LV Power Report No.1

フォノイコライザアンプキット LV2-PE-KIT 回路訂正

2015年1月5日 Linkman-Audio 開発部

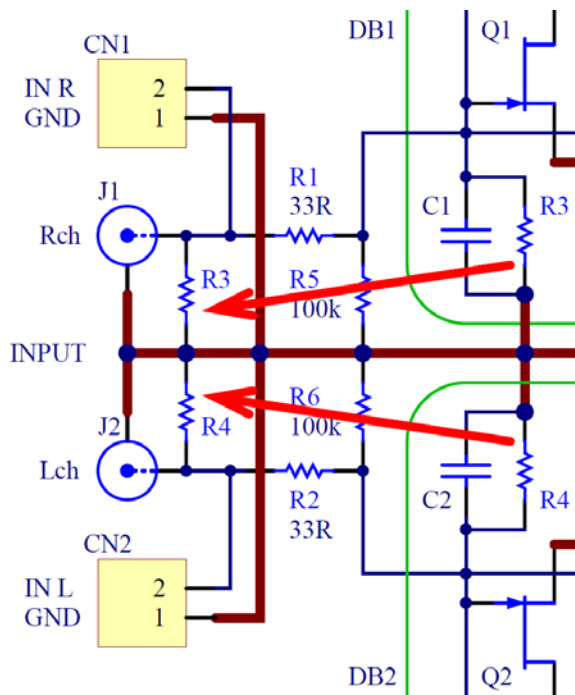
MCカートリッジヘッドアンプ使用時にカートリッジ負荷抵抗 (R3、R4) は、DIP14 ピンソケットに挿入するようになっていますが、この抵抗は、本来、入力 RCA ピンジャック (J1、J2) にパラレルに取り付けなければいけません。

特に、オルトフォン系のカートリッジでは推奨負荷インピーダンスが低いので、回路図通りに製作してしまうと、R1 と R3 とでカートリッジ出力が分圧され、SN 比の悪化を招きます。

回路図を間違えたために、基板の方もこのような接続となっており、ここにお詫びと共に訂正いたします。

対策としては、下記に示すように R3、R4 をソケットに挿入するのではなく、基板裏に直接はんだ付けしてください。

なお、この対策は、第2ロットより基板のパターン変更で対応しており、DIP14ピンソケットにR3、R4を挿入してお使いいただけます。
